MEMORANDO
DSH-140-2023

ASUNTO: Informe Técnico del Estudio de Impacto Ambiental categoría II
“Estudio, Diseño, Construcción y Financiamiento de Carretera Quebrada Ancha – María Chiquita”.

INFORME TÉCNICO No. DSH-19-2023

REVISIÓN DEL EIA DEL PROYECTO DENOMINADO
“ESTUDIO, DISEÑO, CONSTRUCCIÓN Y FINANCIAMIENTO DE CARRETERA QUEBRADA
ANCHAS – MARÍA CHIQUITA”

Localización Regional

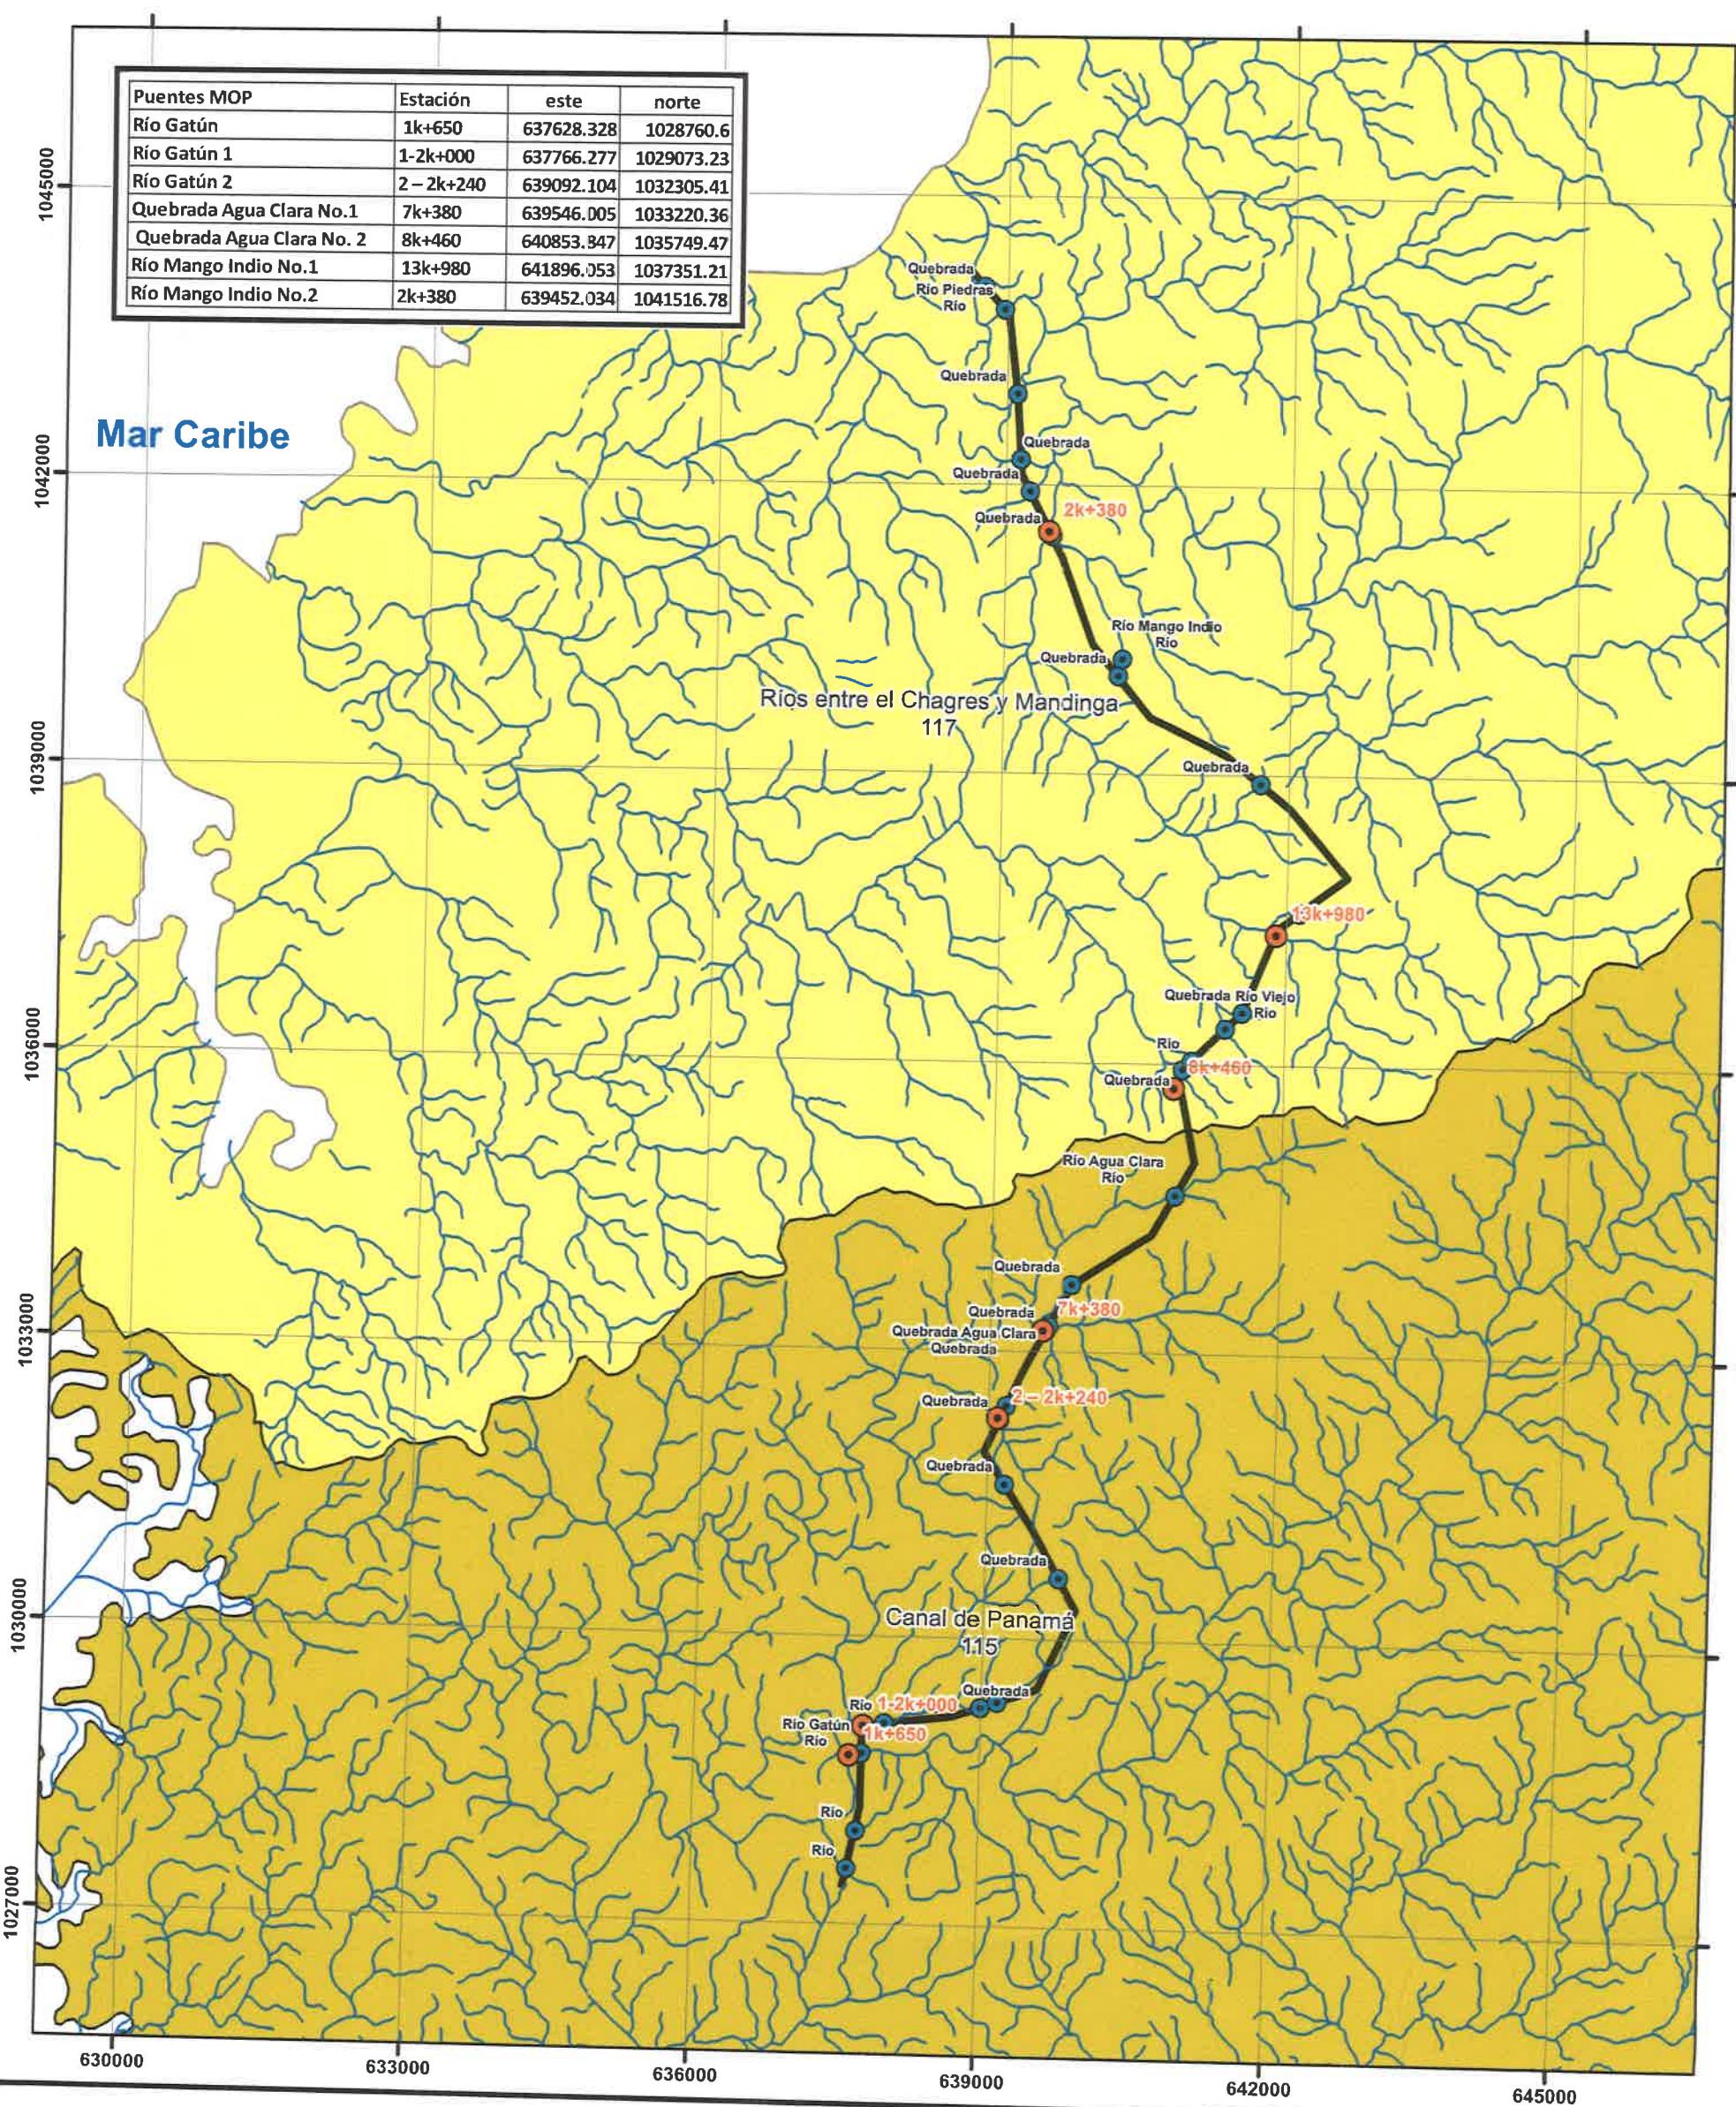
De acuerdo al mapa topográfico generado por el geógrafo de la DRH, a lo largo del alineamiento de la carretera se identifican 17 puntos de intersección con fuentes hídricas de acuerdo a la red hidrológica. Por lo antes descrito, el promotor debe describir todas las obras en cauce (puentes vehiculares y cajones pluviales) a desarrollarse dentro del EsIA y estudios hidrológicos e hidráulico, asimismo, la ubicación, medidas y las coordenadas UTM con datum de referencia WGS84 que determinan el área correspondiente a cada obra en cauce.
